東通原子力発電所1号炉審査資料	
資料番号	A1-CA-0120
提出年月日	2023年4月17日

# 東通原子力発電所 基準地震動の策定のうち 海洋プレート内地震の地震動評価について (コメント回答)

2021年5月14日  
東北電力株式会社

## 審査会合におけるコメント

➤ 二重深発地震上面の地震(東北)[敷地下方DC型地震]の基本ケース及び考慮する不確かさ等の検討フローを以下に示す。

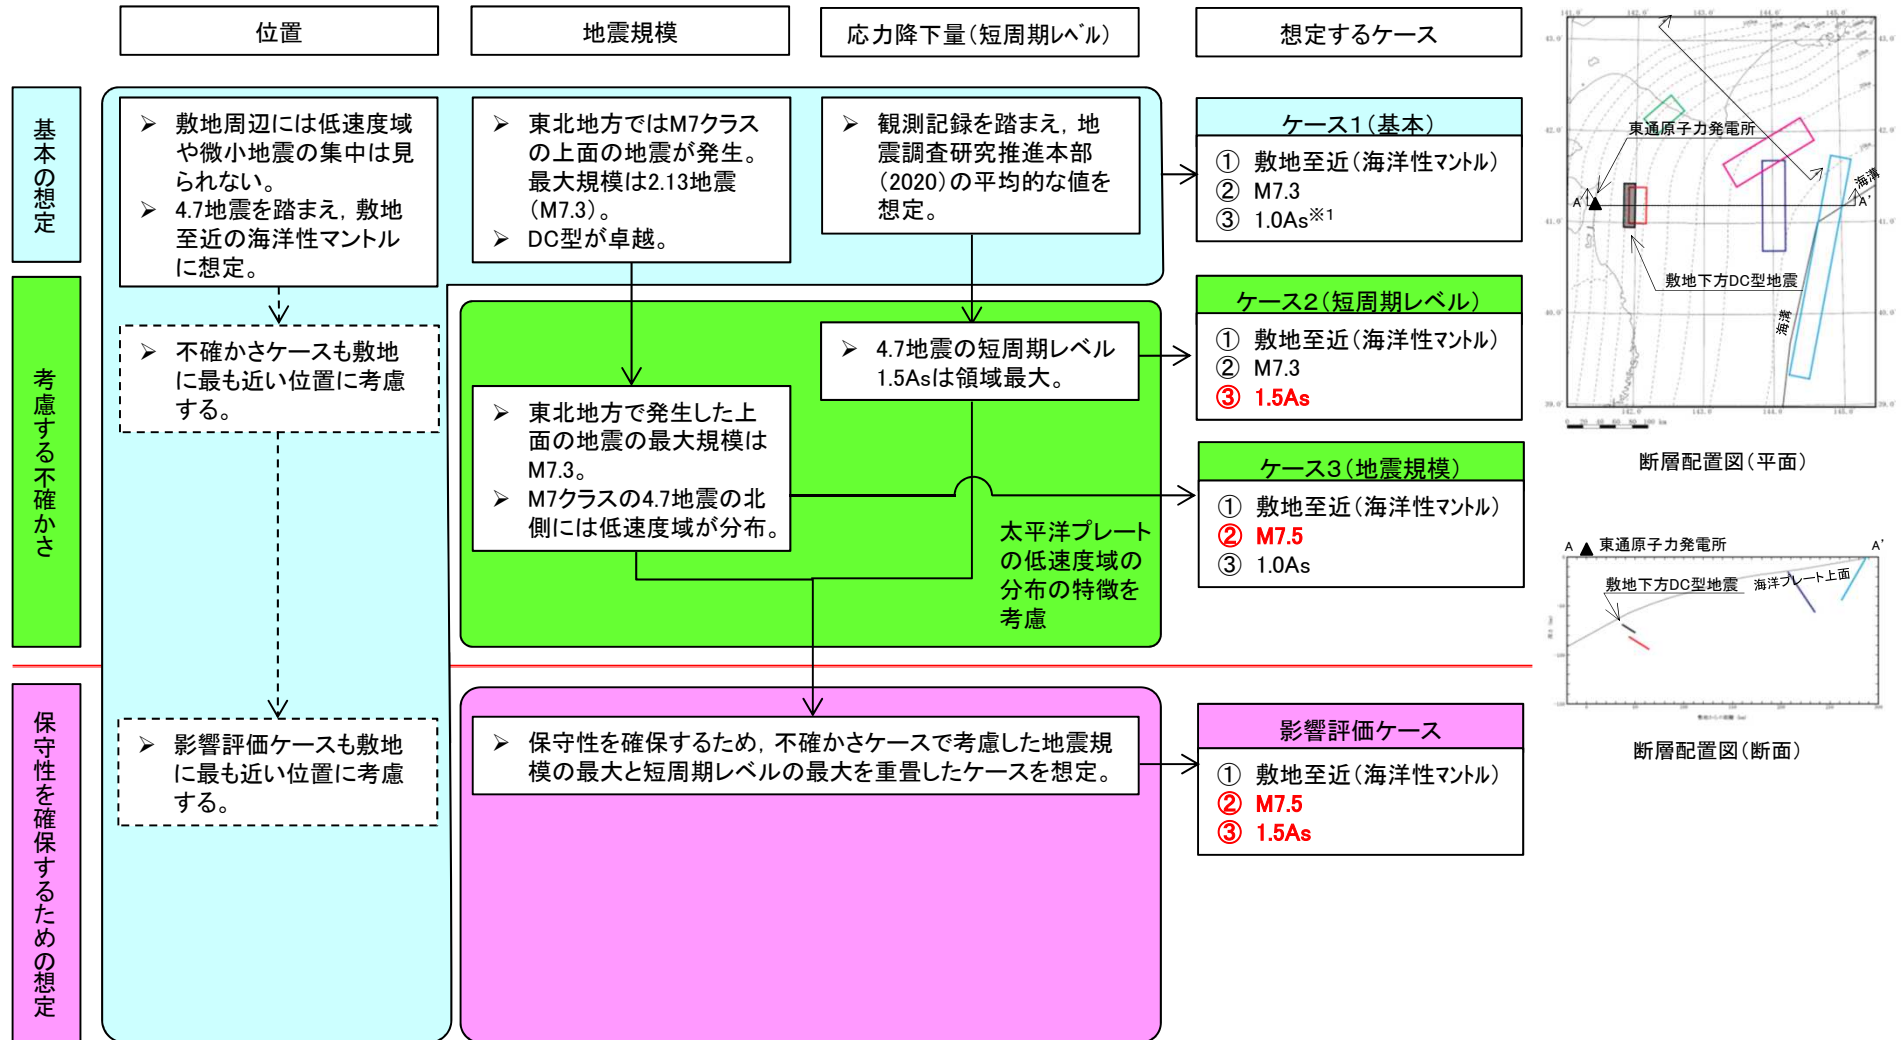
No.	コメント時期	コメント内容	今回ご説明資料の掲載箇所
S180	2020年10月23日 第913回審査会合	海洋プレート内地震の検討用地震の選定で6タイプの地震を検討しているが、検討条件・方法、不確かさの設定及びそれらの考え方について、検討フロー図等を用い詳細に整理すること。	本資料 p.59～98, 101, 102
S181	2020年10月23日 第913回審査会合	海洋プレート内地震の検討用地震の選定で、断層モデルの平均応答スペクトル等を用いた検討を行っているが、その選定の考え方について、各地震の周期毎の大小関係も踏まえたうえで選定していることが分かるように記載すること。	本資料 p.99
S182	2020年10月23日 第913回審査会合	海洋プレート内地震の検討用地震の選定で、平均応答スペクトルによる検討を行っているが、相対的な関係を確認するため距離減衰式等による検討も行うこと。	本資料 p.99 補足説明資料 p.12～20
S183	2020年10月23日 第913回審査会合	海洋プレート内地震のうち、参考検討としている「SMGAが海洋プレート地殻に位置する地震」については、検討用地震の不確かさケースとして扱うことについて検討すること。	本資料 p.101～104, 107, 109, 110, 113, 114, 123 ～126
S184	2020年10月23日 第913回審査会合	海洋プレート内地震の応答スペクトルに基づく地震動評価における、Noda et al.(2002)の補正係数の検討では、大きな残差を示す地震も含まれていることから、採用した地震の適切性も検討したうえで補正係数の妥当性について説明すること。	補足説明資料 p.30
S189	2021年2月5日 第943回審査会合	検討用地震の断層モデルの地震動評価においては、加速度波形に加え、速度波形も示すこと。	本資料 p.117, 118, 121, 122, 125, 126

S180
